SUPERINTENDENCIA DE INDUSTRIA Y COMERCIO
DIRECCIÓN DE NUEVAS CREACIONES

ASUNTO Radicación 09 064 109
 Trámite 011
 Evento 378
 Actuación 519
 Oficio 2
 Folios 16

Título de la solicitud: "Implante de placa, en particular para uso en una columna vertebral".

Expediente 09 064 109 1er Art 45

Figura 40A del documento US 2002/0183755

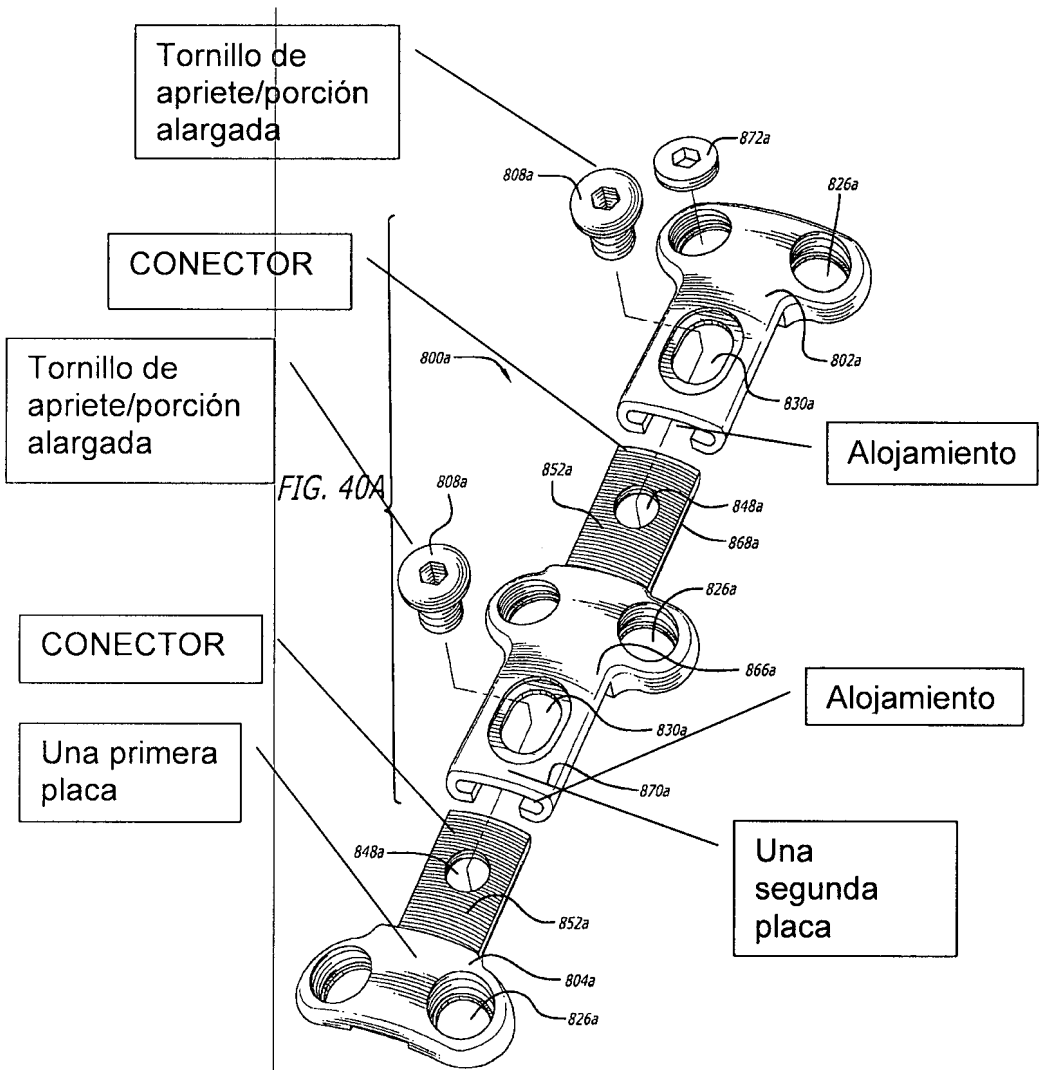
Características esenciales	D1
un implante de placa para uso en osteosíntesis	un implante de placa para uso en osteosíntesis (ver fig. 40A)
una primera placa (2), la cual tiene perforaciones (4) para alojar tornillos de apriete (17) y un conector (5)	una primera placa (ver fig. 40A), la cual tiene perforaciones (826A) para alojar tornillos de apriete y un conector (ver fig. 40A ilustrada abajo)
una segunda placa (3), la cual tiene perforaciones (4) para alojar tornillos de fijación (17) y un alojamiento (6)	una segunda placa (ver fig. 40A), la cual tiene perforaciones (826A) para alojar tornillos de fijación y un alojamiento (como se ilustra en la fig. 40A)
cada placa (2 y 3) capaz de deslizarse en una dirección (23) con respecto a la otra placa y también provistas de un tornillo de apriete	cada placa capaz de deslizarse en una dirección con respecto a la otra placa y también provistas de un tornillo de apriete (párrafo 0195, fig. 40A)

las placas (2, 3) provistas de formaciones que limitan el deslizamiento de la una con respecto a la otra	las placas provistas de formaciones (830a,848a) que limitan el deslizamiento de la una con respecto a la otra
un tornillo de apriete (18) el cual comprende una rosca (19) y una cabeza	un tornillo de apriete (808a) el cual comprende una rosca y una cabeza (ver fig. 40A)
cuando las dos placas (2 y 3) están montadas, la rosca (19) del tornillo encaja con el conector (5) y la cabeza del tornillo encaja en una perforación longitudinal (14) dispuesta en la segunda placa (3) de tal modo que tiene lugar un efecto de apriete entre la cabeza del tornillo y la perforación longitudinal (14) y entre el conector (5) y el alojamiento (6)	cuando las dos placas están montadas, la rosca del tornillo encaja con el conector y la cabeza del tornillo encaja en una perforación longitudinal (830a) dispuesta en la segunda placa de tal modo que tiene lugar un efecto de apriete entre la cabeza del tornillo y la perforación longitudinal y entre el conector y el alojamiento (ver parte inferior de la fig. 40A y párrafo 0195)

implante de placa el cual está caracterizado por el hecho de que las dos placas (2 y 3) y el tornillo de apriete (18) están contruidos de tal manera que ellos no bloquean completamente el deslizamiento relativo en la dirección (23) o contrario a la dirección (23)	implante de placa el cual está caracterizado por el hecho de que las dos placas y el tornillo de apriete (808a) están contruidos de tal manera que ellos no bloquean completamente el deslizamiento relativo en la dirección o contrario a la dirección (como se ilustra en la fig. 40A)

En consecuencia, la reivindicación 1 carece de novedad, según lo divulgado en el documento D1.

D1 revela además que las superficies de las placas que encajan mutuamente son lisas (superficies sin incluir el elemento 852a), afectando la novedad de la reivindicación 2.

D1 revela al menos una placa de extensión (866a) entre la primera placa y la segunda placa, teniendo la placa de extensión (866a) perforaciones (826a) para alojar los tornillos de fijación (872a), un alojamiento (como se ilustra en la fig. 40A) para alojar un conector (852a), un conector (852a), y una perforación longitudinal (848a) para alojar otro tornillo de apriete (808a) y para limitar el deslizamiento, afectando la novedad de la reivindicación 3.

D1 revela que la cabeza del tornillo de apriete (808a) tiene una porción alargada (ver fig. 40A) que encaja contra los flancos laterales () de tal modo que la fuerza de apriete se entre el tornillo de apriete (18) y la placa (3) o la placa de extensión (28), afectando la novedad de la reivindicación 7.
